美浜1号機で水漏れがあった燃料取替え用プール（キャビティ）の位置

美浜発電所 1号機の定期検査状況について  
(原子炉格納容器内壁面からの水のじみに関する原因と対策)

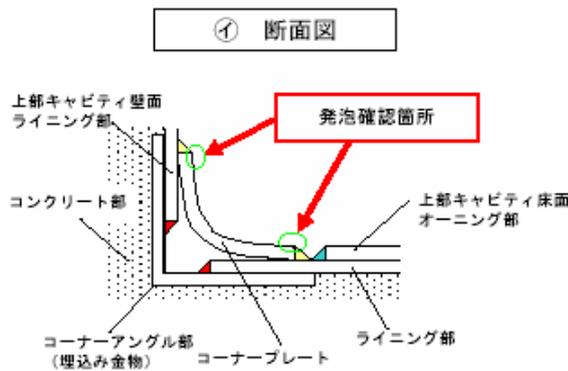
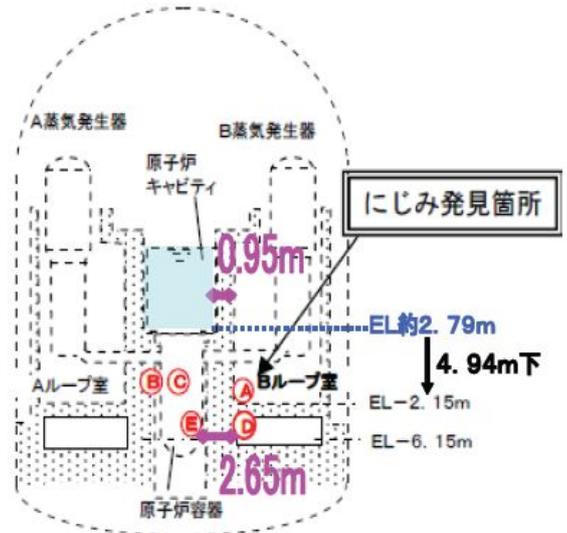
\* 図のA、B、C、D、Eは、原発の心臓部＝原子炉容器のすぐ側のコンクリート壁・天井（床）からのしみ出し箇所を示す。コンクリート壁の厚さは、2.65m。

\* ア、イ、ウ、エは、キャビティ、チャンネルという燃料取替え時に使用するプールの金属板（ライニングプレート）の穴あき箇所を示す。

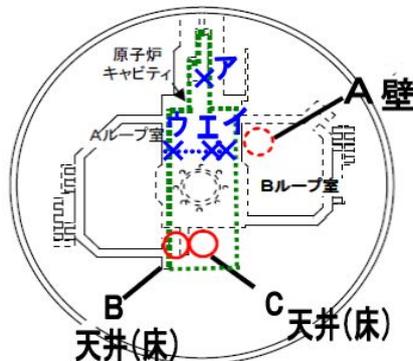
\* 金属板とコンクリートの壁・床は、左図①断面図のようになっている。コンクリートとライニング部とは、「密着」していない。  
(コーナーアングルは、「埋め込み金物」と記載しているので、ライニング部より密着性は高い。)

原子炉格納容器 平面1  
(EL-2.15mフロア)

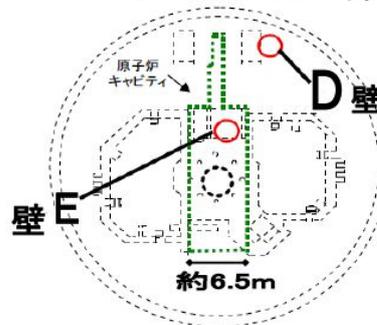
- ・平面1で、イとA壁はすぐ側にあるように見えるが、①この間にあるコンクリート壁の厚さが2.65mあり、②高さの違いでは、Aはイの下方4.54mのところである。
- ・イのすぐ下のコンクリート面からしみ込んだとして、最小の水漏れ経路は、 $2.65 + 4.54 = 7.19$ mになる。
- ・7.19mにおよぶ水漏れ経路のコンクリートと鉄筋が酸性のホウ酸水の影響を受けている。しかし、関電が調査したのは、しみ出し部3箇所と、リトマス試験紙によってエの下のコンクリート表面のPHを測定しただけである。

▷ コンクリートと鉄筋の調査 ⇒ 主は にじみ出し部

■A、C、Eの3箇所 ⇒ 約10センチコンクリートを削り「中性化」していない ■工部下のコンクリートは、リトマス試験紙で測定⇒「中性化」なし  
鉄筋は、目視によって「腐食なし」

<状況写真もPH測定値も公表していない>
